JMTR原子炉施設に係る 廃止措置計画について (審査会合における指摘事項への回答)

令和2年2月25日

国立研究開発法人日本原子力研究開発機構
高速炉・新型炉研究開発部門
大洗研究所

指摘事項 (添付書類五 廃止措置期間中に機能を維持すべき設備)

UCL系統と換気設備の運転状態図(概略)

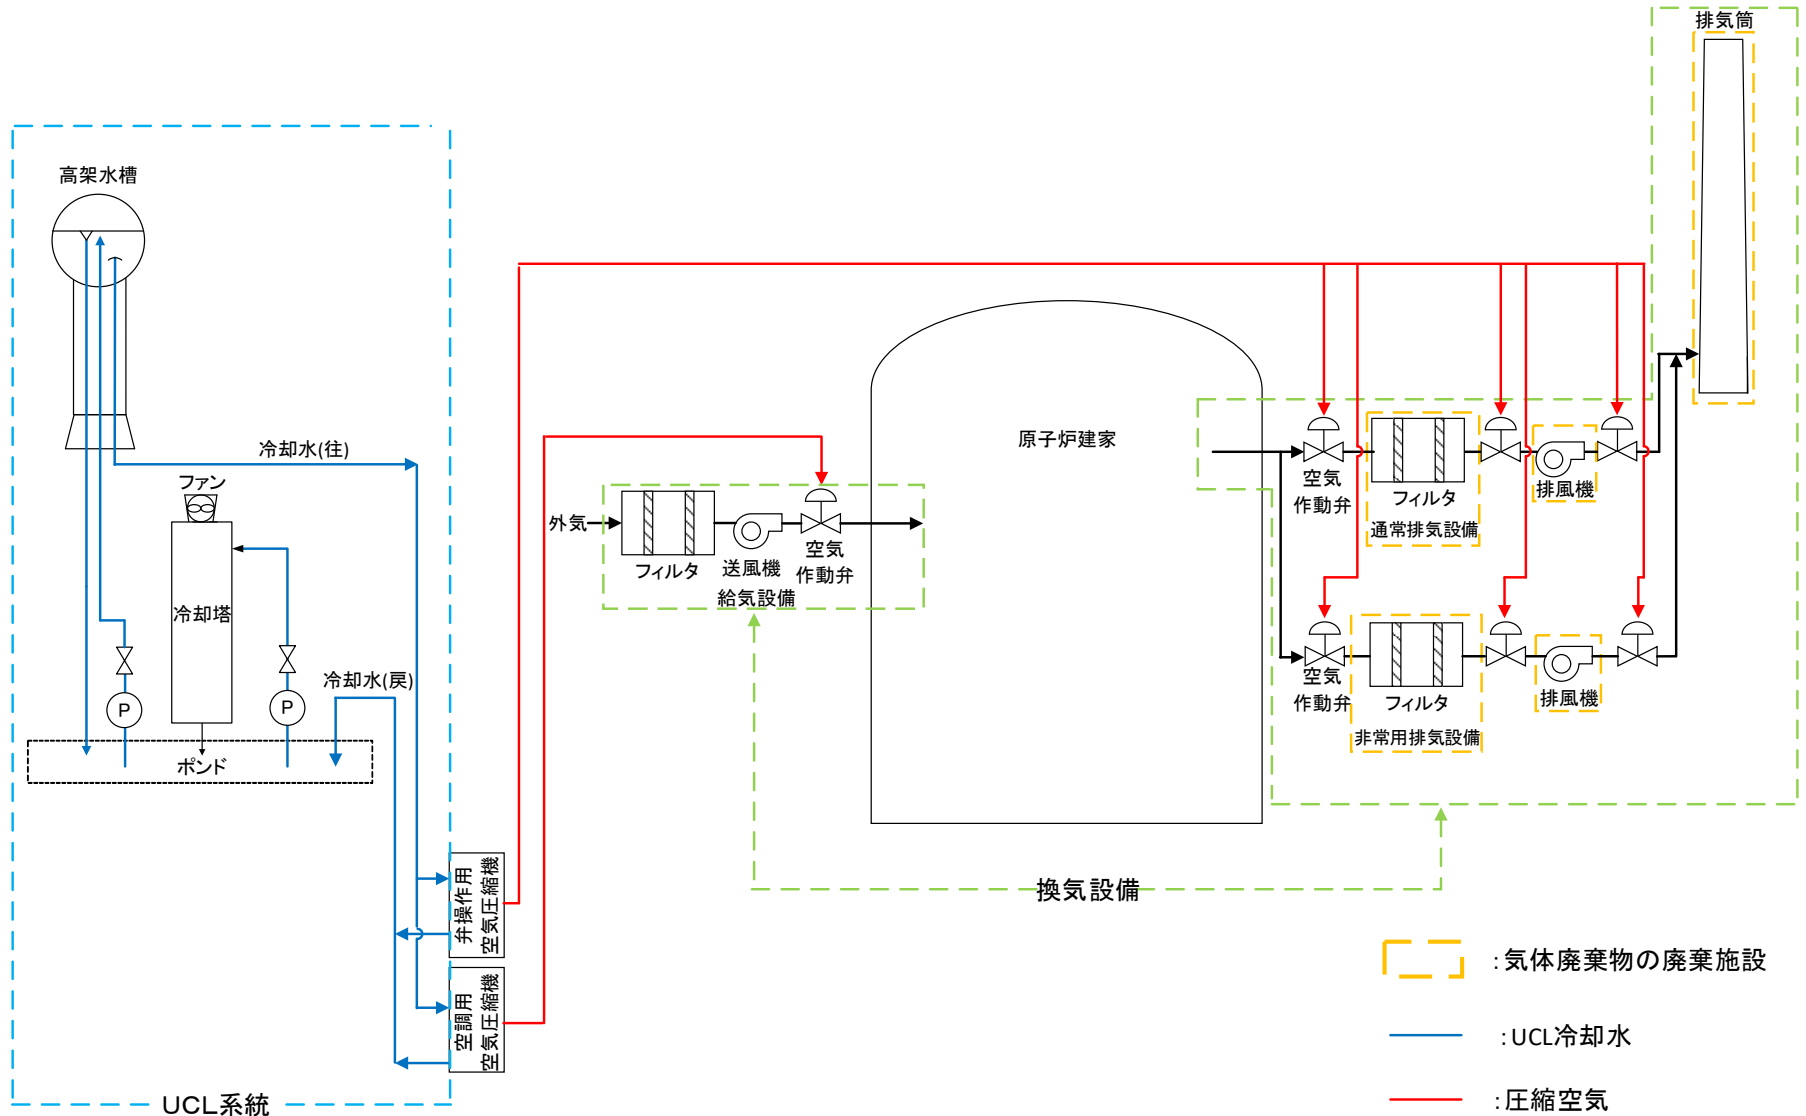
UCLシステムを維持管理設備としている目的について、作業員の安全確保だけでなく、閉じ込め機能の観点からの必要性もあるのではないか。事故時だけでなく、通常時に期待している維持機能について説明すること。

□ UCL系統が停止した場合について

UCL系統が故障により停止した場合、UCL系統から空気圧縮機への冷却水の供給が遮断され、インターロックにより空気圧縮機が停止する。その後、時間経過により換気設備の空気作動弁への圧縮空気供給が停止し、一部の空気作動弁が閉止する。その結果、原子炉建家内の負圧が変動することにより換気設備の非常用排気設備以外の設備の運転が停止するシーケンスが働き、通常排気設備及び給気設備が停止するが、非常用排気設備は運転を継続し、原子炉建家内は負圧状態を継続する。そのため、原子炉建家内の空気をフィルタを通して浄化し、排気筒から放出できる状態ではあるが、念のため放射線業務従事者の被ばく低減の観点から、原子炉建家内の作業は一旦停止し、原子炉建家から退避する。

廃止措置段階において、非常用排気設備は、非常用発電設備からの電源は使用せず、商用電源のみで運転を行うため、商用電源喪失時には停止する。そのため、商用電源喪失時には換気設備全体が停止することになるが、設備の解体等の作業中は、汚染拡大の防止策を施すため、換気設備が停止したとしても外部への漏えいは防げると考えている。

UCL系統冷却塔の構造概要

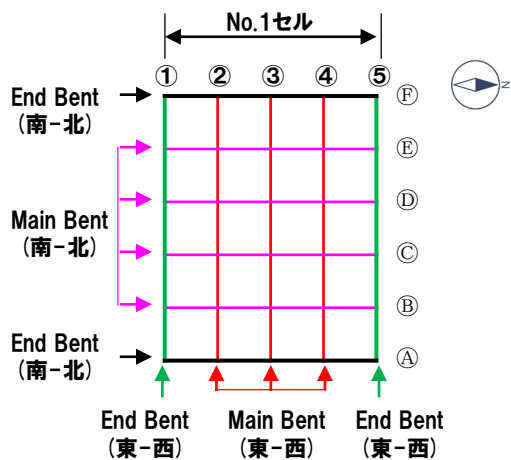
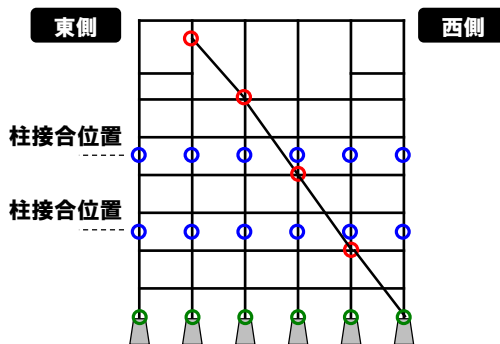
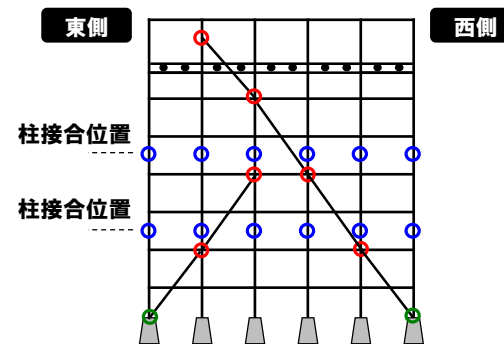
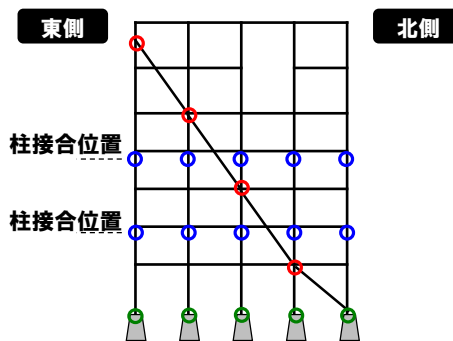
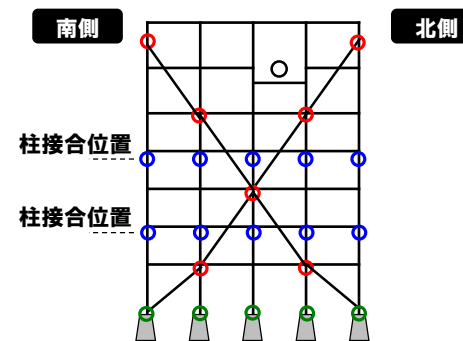
UCL冷却塔について、現状のままで健全性が保たれることや補修の必要性、補修後は2021年以降まで維持できることの説明を記載すること。また、UCL系統について、維持管理設備としてどういう機能が必要で、その機能を維持する期間はいつまでか、また現状の設備を使うのであれば、いつまで使えるのか、交換が必要であれば、いつ頃までに交換すればいいのか等について説明すること。

UCL冷却塔は二次冷却塔と同種の構造であり、下記の特徴を有する。

- ⇒ 水平荷重(風荷重)を構造部材のうち筋かいのみが負担。
- ⇒ 一構面の筋かいの機能が喪失した場合、破断が連鎖的に進行。
